Avis délibéré de l’Autorité environnementale
sur la RN116 – Aménagements sur les communes de Bouleternère,
Rodès et Vinça (66) – 4^e avis

n°Ae : 2023-43

MEMOIRE EN REPONSE DU MAITRE D’OUVRAGE A L’AVIS DE L’AUTORITE ENVIRONNEMENTALE

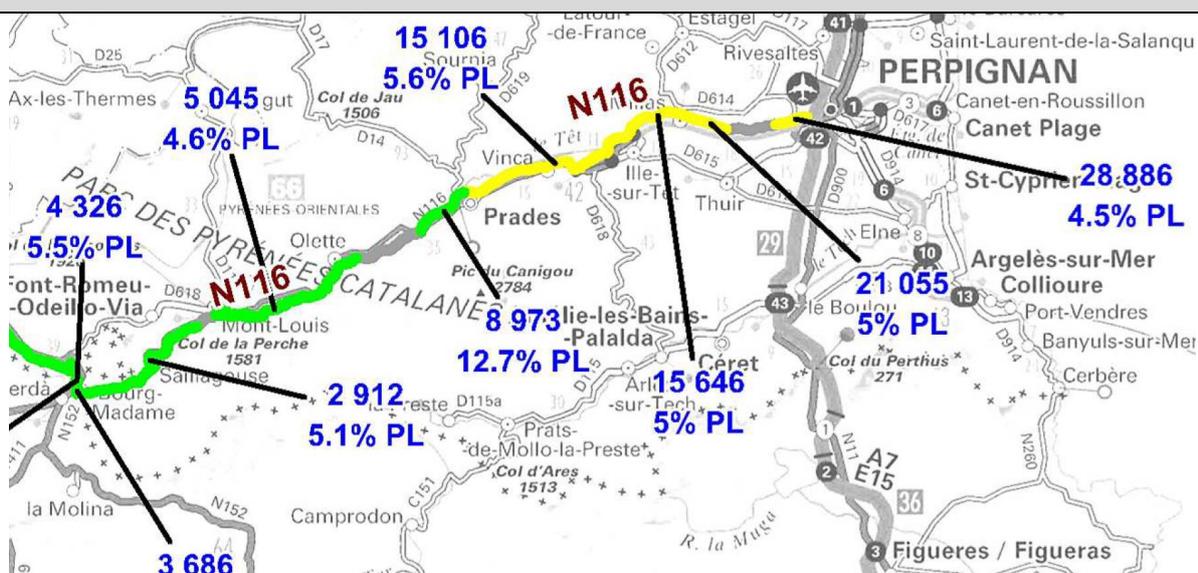
L'Ae recommande à nouveau de présenter une étude de trafic prospective sur le secteur d'étude fondée sur les données propres à l'infrastructure considérée, ou à défaut, de retenir une hypothèse de trafic cohérente avec la stabilité constatée depuis 2004.

Les données de trafic au point de comptage de référence sont présentées dans le tableau ci-après :

Le point de comptage est situé entre Ille-sur-Têt et Marquixanes (extrait ci-après de la carte des TMJA DIRSO 2021).

En l'absence d'une étude de trafic prospective sur le secteur d'étude, l'évolution considérée pour les études s'appuie sur une étude des projections de la demande de transport sur le long terme du ministère de l'Environnement (juillet 2016) qui préconise un taux de croissance de 1,3%.

Sur la période, (en excluant l'année 2020, trop marquée par la crise Covid-19), la progression annuelle du trafic

est en moyenne de 1,4% et le trafic considéré en situation initiale en 2022 est conforme aux hypothèses initialement retenues.

En conséquence le maître d'ouvrage confirme que les projections d'évolution de trafic utilisées dans l'étude d'impact sont conformes aux chiffres issus des comptages réalisés sur la RN116, ce qui confirme de fait les conclusions qui en découlent dans le cadre des études acoustiques et air et santé.
